Modulo per la presentazione delle osservazioni per i piani/programmi/progetti sottoposti a procedimenti di valutazione ambientale di competenza statale

Progetto per la realizzazione di un impianto eolico composto da 7 aerogeneratori di potenza unitaria pari a 6 MW, corrispondente a una potenza complessiva di 42 MW, ricadente nei Comuni di Veglie (LE), Salice Salentino (LE), e con opere di connessione nei Comuni di Erchie (BR) e San Pancrazio Salentino (BR).

VEGLIE, 01/04/2021
OSSERVAZIONI

Oggetto: osservazioni al progetto per la realizzazione di un impianto eolico composto da 7 aerogeneratori di potenza unitaria pari a 6 MW, corrispondente a una potenza complessiva di 42 MW, ricadente nei Comuni di Veglie (LE), Salice Salentino (LE), e con opere di connessione nei Comuni di Erchie (BR) e San Pancrazio Salentino (BR). Proponente Iron Solar s.r.l.

Dettagli

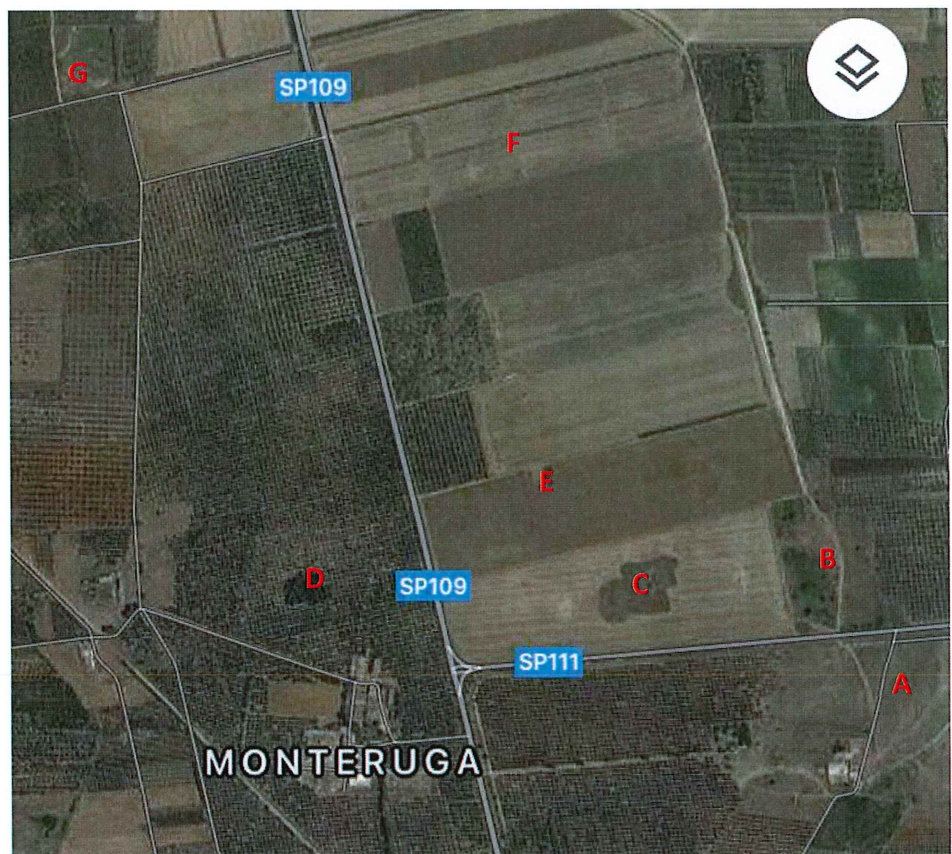
A – Nucleo naturale isolato;
 B – Nucleo naturale isolato;
 C – Nucleo naturale isolato;
 D – Nucleo naturale isolato;
 E – Nucleo naturale isolato;
 F – filare alberato ad ulivo su cui inopportuno è stata collocato un aerogeneratore;
 G – Cava dismessa potenzialmente utilizzabile in fase di rinaturalizzazione. (le cave sono luoghi raccomandati dalla regione per gli impianti)

B - Figura 2 Dettagli

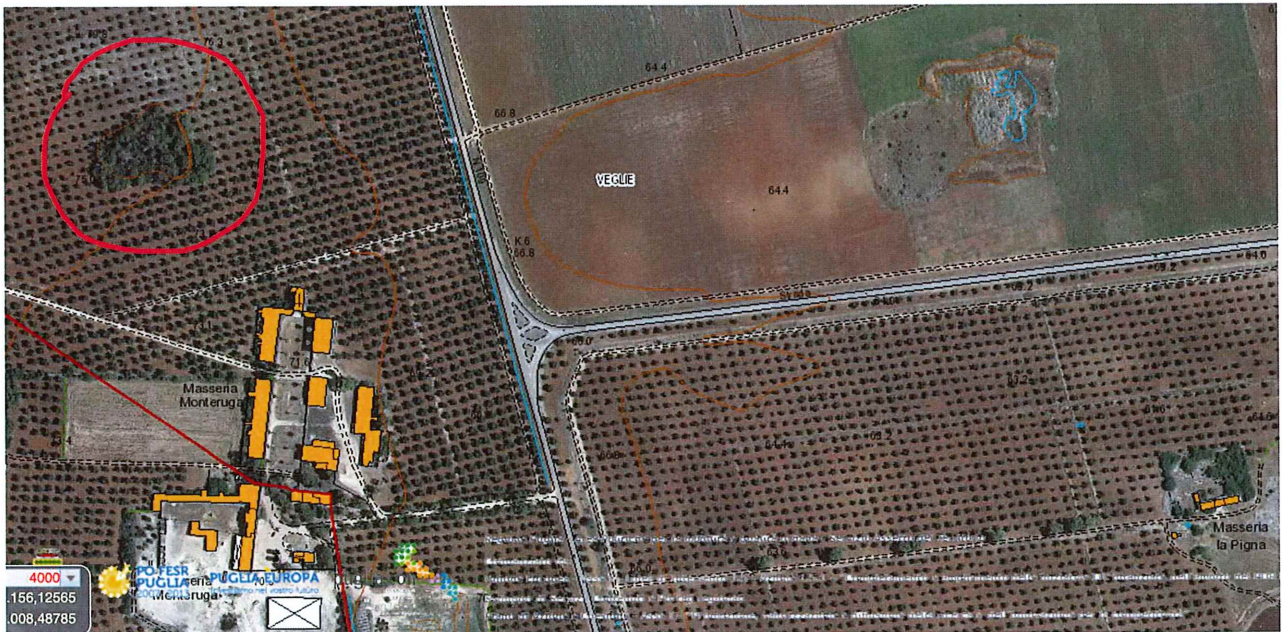
Visione del lato destro della SP 111 verso Monteruga. Particolare di un nucleo (6,2 Ha) in fase di naturalizzazione, il riquadro in basso a sinistra dell'immagine (CTR) raffigura il percorso dell'acqua con piccoli ristagni riscontrabile nella presenza del canneto ripreso dalla foto centrale.

F – Figura 2 Dettagli

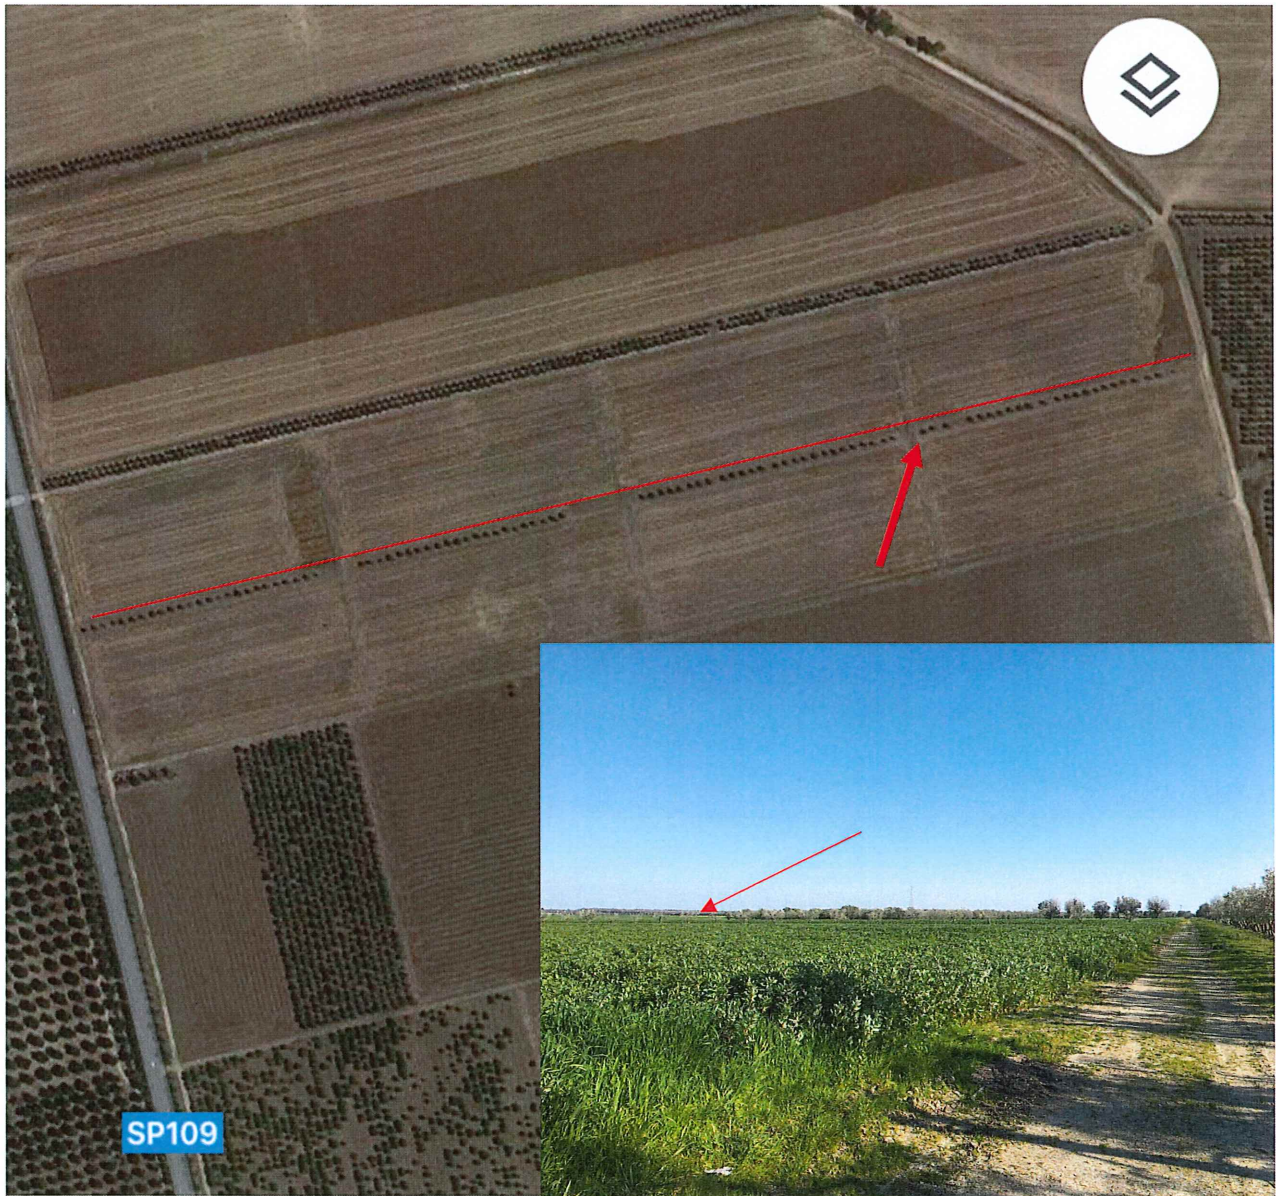
Lungo la SP 109, verso San Pancrazio S.no (BR), dal lato destro della strada, dopo Masseria Monteruga, pare che il progetto preveda la realizzazione dell'aerogeneratore n. 5 su di un lotto in sovrapposizione ad un filare di ulivi (freccia rossa), la cui lunghezza complessiva è di circa 800 m.

G – Figura 2 Dettagli

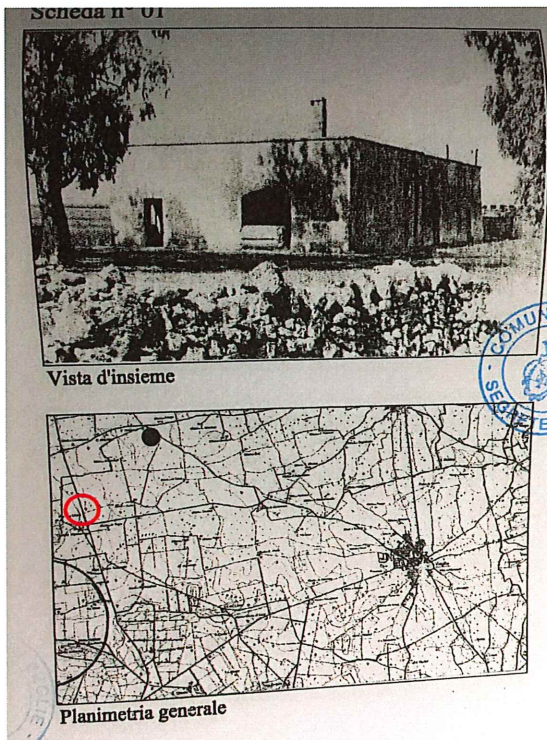
Lungo la SP 109, verso San Pancrazio S.no (BR), dal lato sinistro della strada, dopo Masseria Monteruga, nel lotto mostrato in figura (con un cerchietto rosso) pare che sia prevista da progetto la realizzazione dell'aerogeneratore n. 3. Accanto a tale lotto è situata una cava di circa 1,6 Ha (delimitata in figura con un contorno rosso). Da progetto non si evince se ci si sia resi conto della sua presenza o se mai si sia effettuato un sopralluogo. Le linee guida indicano le cave come posto da preferire per la realizzazione di impianti energetici da fonti rinnovabili. Dovrebbe contestualmente essere condotto uno studio botanico per chiarire se la cava sia in fase di naturalizzazione.
